前回会合(11月28日)における論点の整理案

～1, 2号機及び3, 4号機ベント配管の汚染～

第8回会合(R1.11.28)における論点整理(案)

1) 耐圧強化ベント(AM対策)

1号機S/C内の真空破壊弁周辺に高い汚染

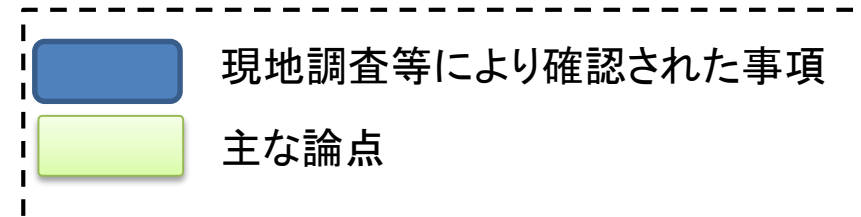
- 1号機ベントは真空破壊弁を通じてスクラビングなしの可能性
- 真空破壊弁の構造、機能
- 1, 2号機SGTS配管の高温履歴とベントの関連性

⇒ 検討会(次々回以降)

- 1号機SGTS配管部の熱損傷状況
(平成31年3月28, 29日現地調査結果)

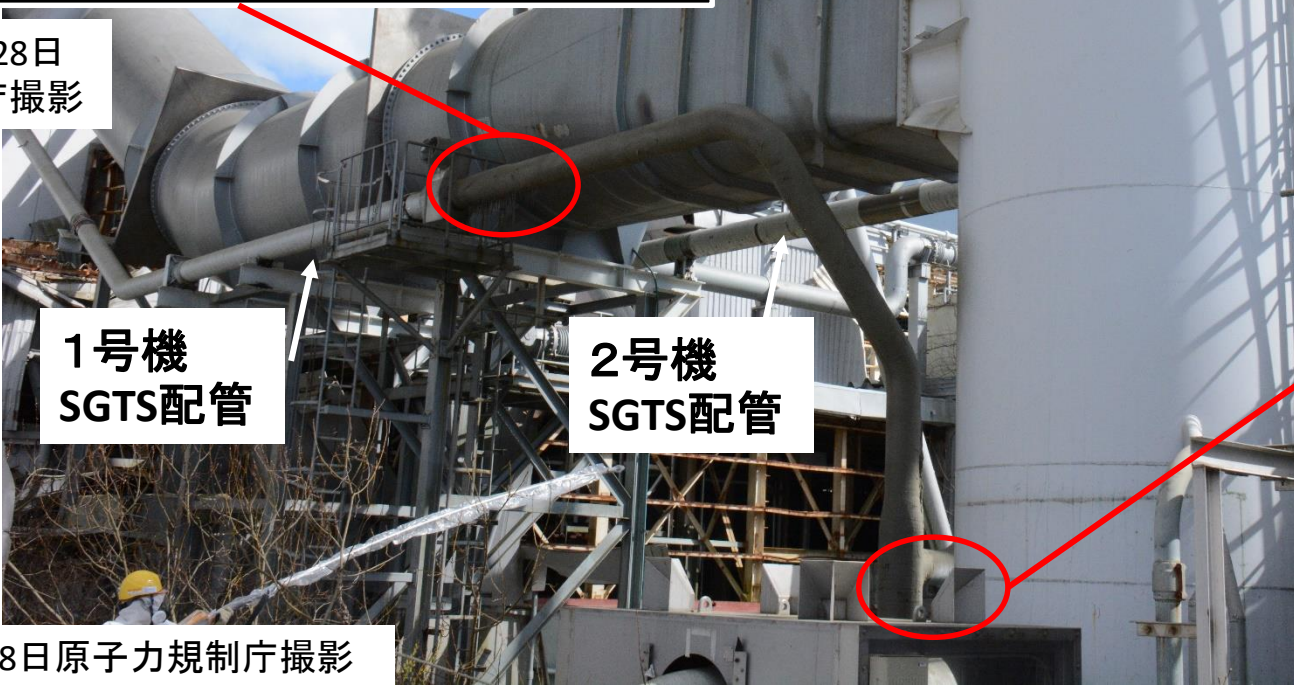
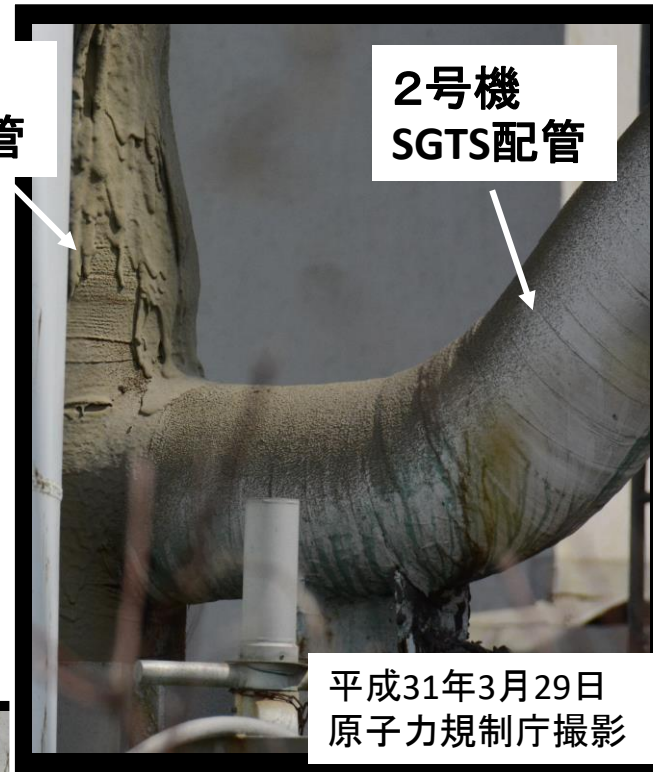
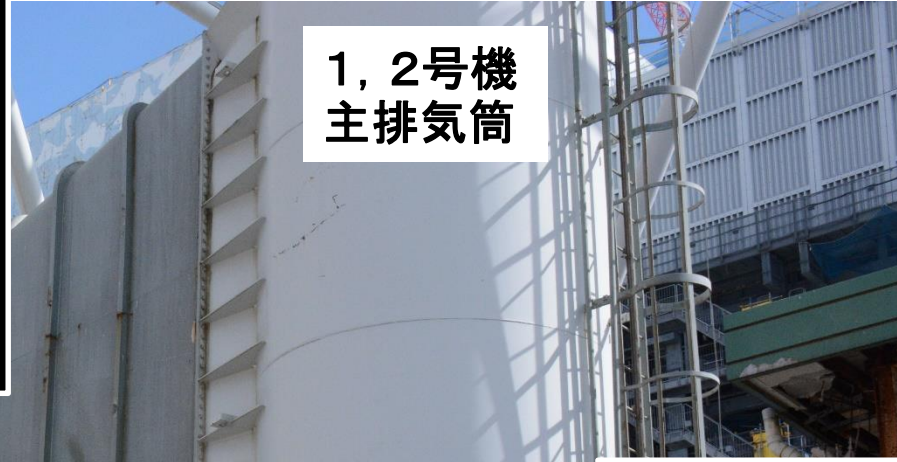
1, 2号機SGTS配管の高温履歴の確認とベントガスとの関連性を確認することが必要。(⇒ 次々回以降議論)
